Processo de Avaliação de Impacte Ambiental n.º 550 / PL 20241014009102

Projeto: Exploração Pecuária da Herdade de Cabrins

Assunto: Emissão da Conformidade do Estudo de Impacte Ambiental (EIA)

Figura 1 - Imagem do EIA

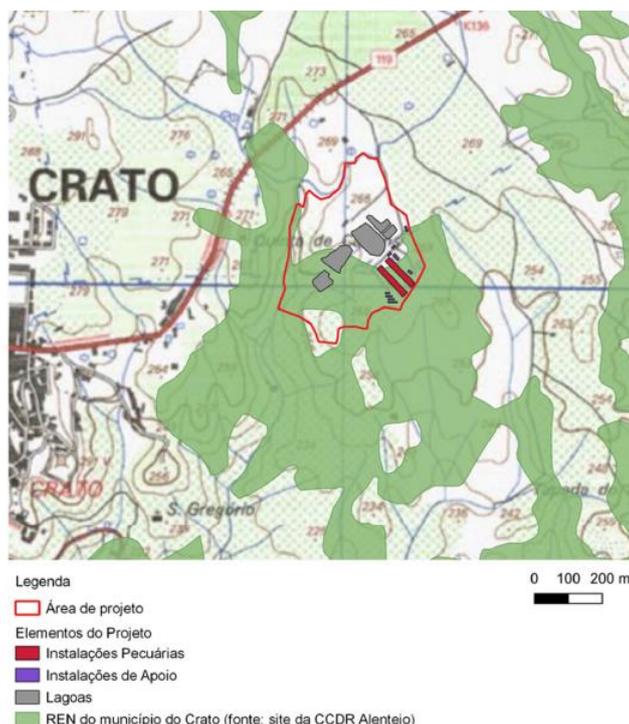
“N.º 1 - Apresentar as evidências do licenciamento de todas as edificações utilizadas pela Pecuária.”

Considera-se não respondido.

Foi apenas apresentado um Alvará de Licença de Utilização.

Importa referir que, no atual procedimento de AIA, as questões relacionadas com a afetação de áreas da REN pelo edificado associado ao Projeto, devem estar devidamente esclarecidas.
